Fachberatung für Fischerei

Vollzug der Wassergesetze;

Antrag auf Erteilung der wasserrechtlichen Gestattung für den Umbach der Wasserkraftanlage „Billersäge“ am Rothbach von Herrn Willi Baumann, Mühlgasse 6, 94249 Bodenmais

Abbildung 1 Wiedereinleitungsstelle (eigene
Abbildung)

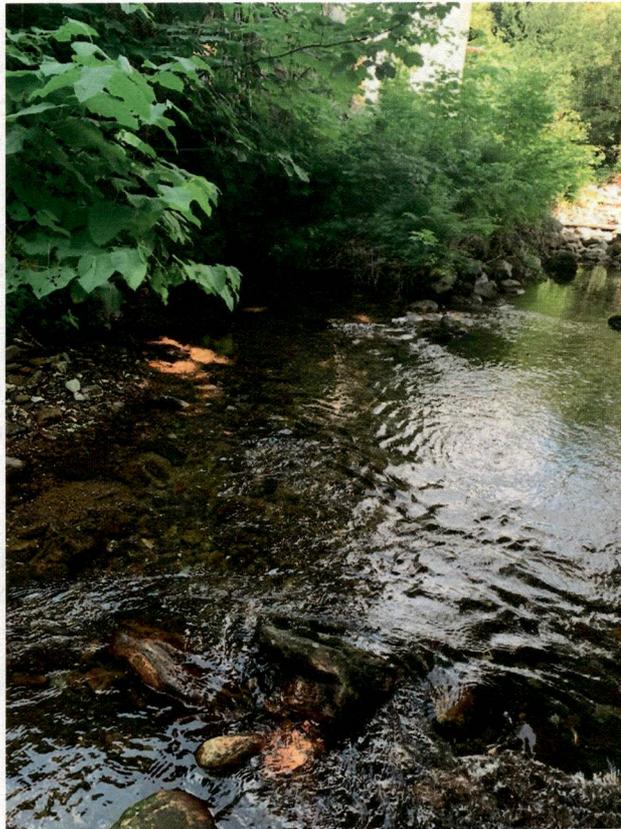
Wie unter dem Punkt „Vorbelastungen“ bereits erwähnt, sind **die wenigen volldotierten Gewässerabschnitte von wesentlicher Bedeutung für die Vermehrung der Bachforellen**. Mit dem Verlust dieser Gewässerabschnitte wird die Funktionsfähigkeit (Wassertiefe, Fließgeschwindigkeit, Sohlsubstrat) der wenigen vorhandenen Laichplätze, insbesondere unter Berücksichtigung der Vorbelastungen, noch weiter verschlechtert bzw. nicht mehr gewährleistet. Wie auch in der UVP des Ingenieurbüro Weierich erwähnt, befindet sich der aktuell am besten geeignete Laichplatz im Unterwasserkanal unmittelbar an der Wiedereinleitungsstelle des Wasserkraftwerkes.

Durch die Ausströmung aus dem Kraftwerk und der Ablagerung von geeignetem Laichsubstrat befinden sich in diesem Bereich die besten Voraussetzungen (Wassertiefe, Strömungsgeschwindigkeit, Sohlsubstrat) für die Reproduktion der Bachforellen. In diesem Bereich soll nach der Verlegung des Kraftwerkes ein Altwasser entwickelt werden, wodurch dieser Laichplatz verloren geht.
